**REPÚBLICA DE CHILE  
COMISIÓN DE EVALUACIÓN  
REGIÓN DE VALPARAÍSO**

Califica Ambientalmente el proyecto “*Proyecto Parque Fotovoltaico Terruño*”.

1°. La Declaración de Impacto Ambiental (DIA), su Adenda de fecha 24 de agosto de 2021, y su Adenda Complementaria de fecha 03 de diciembre de 2021, del proyecto “Proyecto Parque Fotovoltaico Terruño”, presentado por el señor Pedro Pablo Ewing Soffia, en representación de Solar TI Veintiséis SpA con fecha 23 de diciembre de 2020.

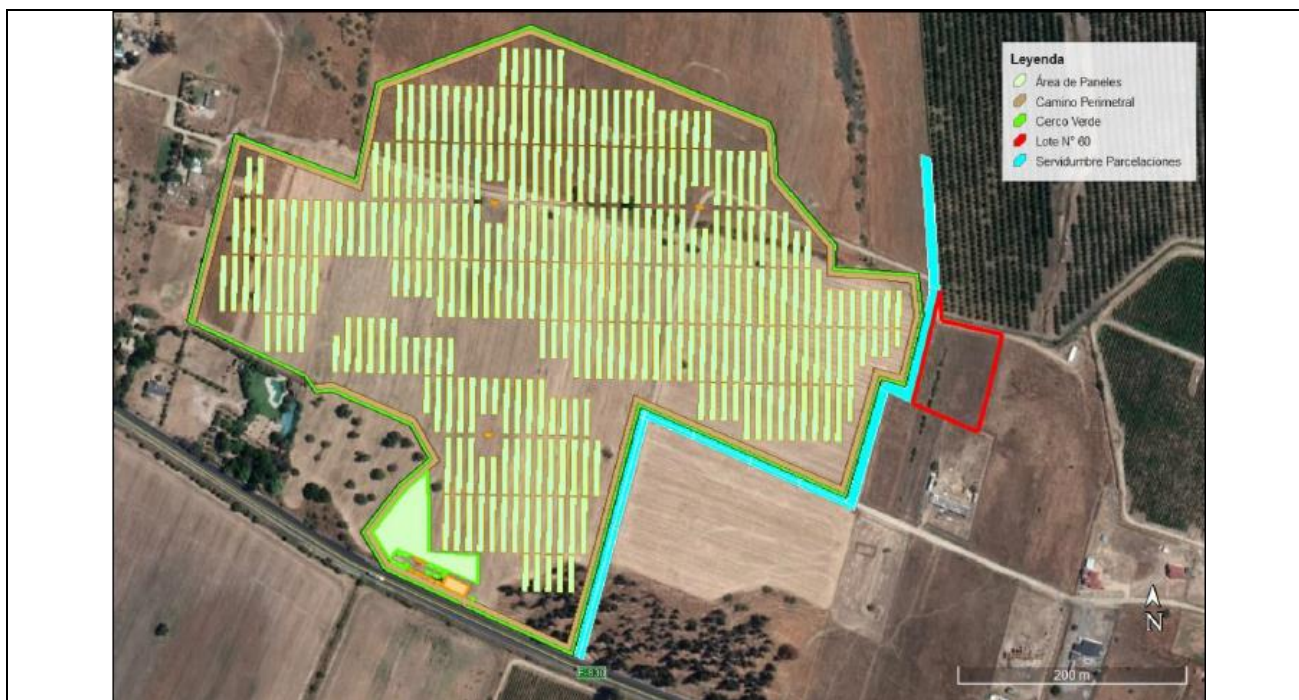
Se considera pertinente la presente observación pues se refiere a algunos de los contenidos de la Declaración de Impacto Ambiental, específicamente a la descripción de proyecto.

Respecto a su observación se informa que fue incluida durante el proceso de evaluación, específicamente en la pregunta N°43 del ICSARA Ciudadano, oportunidad en la cual el titular aclaró que el Proyecto considera implementar una servidumbre definitiva para dar acceso a la parcela 60.

Adicionalmente, es necesario indicar que el Proyecto contará con un acceso independiente para el ingreso y salida de vehículos (entre las parcelas 11 y 12), totalmente diferente al acceso que actualmente utiliza la comunidad para ingresar a las parcelaciones.

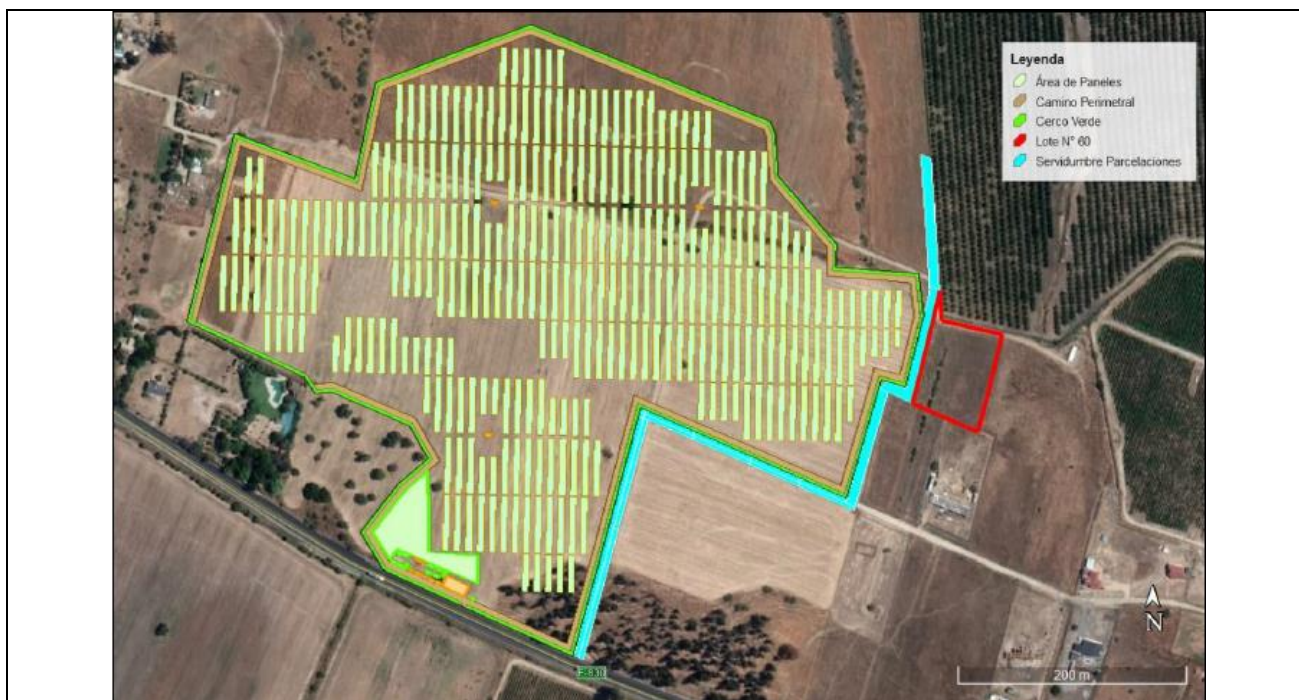
Soy propietario de una parcela N°60 que colinda directamente con el proyecto Terruño. Compré esta parcela con un derecho de servidumbre (compraventa Fojas 716 N°738. Inscripción de dominio registro de propiedad CBR de Casablanca año 2018), el cual, según el diseño del proyecto, pasa por los terrenos que serán arrendados por Terruño, por lo cual, hasta la fecha ni se dispone de respuesta oficial de como accederé a mi parcela, es decir cómo se definirán las nuevas servidumbres de paso.

Se considera pertinente la presente observación pues se refiere a algunos de los contenidos de la Declaración de Impacto Ambiental, específicamente a la descripción de proyecto.

Respecto a su observación se informa que fue incluida durante el proceso de evaluación, específicamente en la pregunta N°43 del ICSARA Ciudadano, oportunidad en la cual el titular aclaró que el Proyecto considera implementar una servidumbre definitiva para dar acceso a la parcela 60.

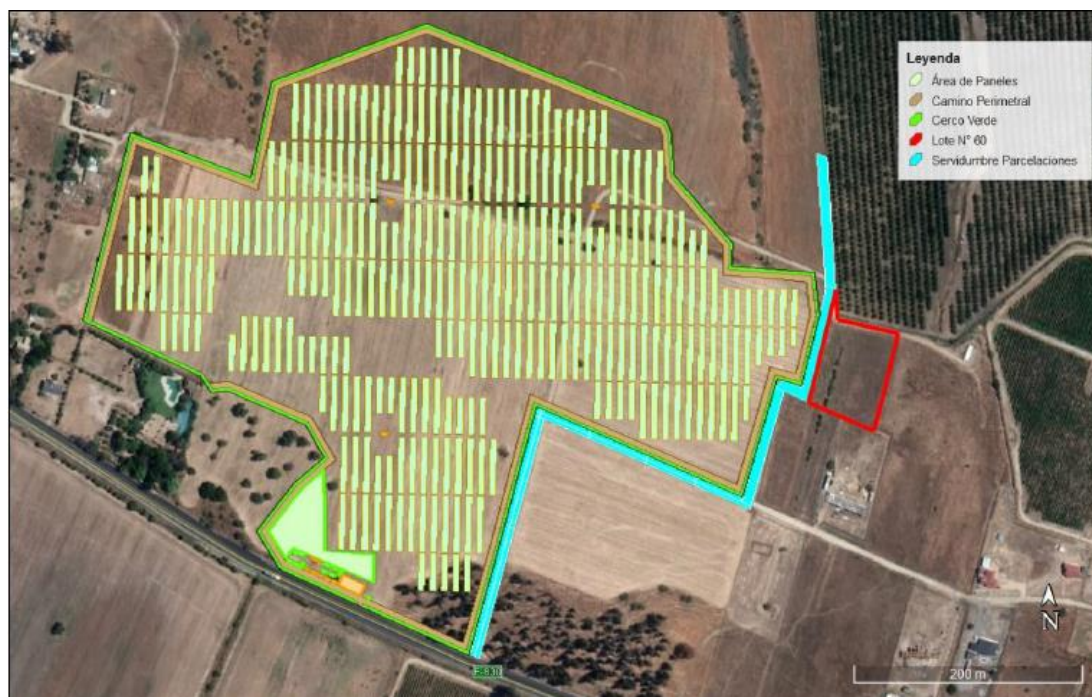
Soy propietario de una parcela que colinda directamente con el proyecto terruño, compre esta parcela con un derecho de servidumbre que según el diseño del proyecto pasa por los terrenos que serán arrendados por terruño, por lo cual, hasta la fecha no tengo respuesta oficial de como accederé a mi parcela, es decir cómo se definirán las nuevas servidumbres de paso.

Se considera pertinente la presente observación pues se refiere a algunos de los contenidos de la Declaración de Impacto Ambiental, específicamente a la descripción de proyecto.
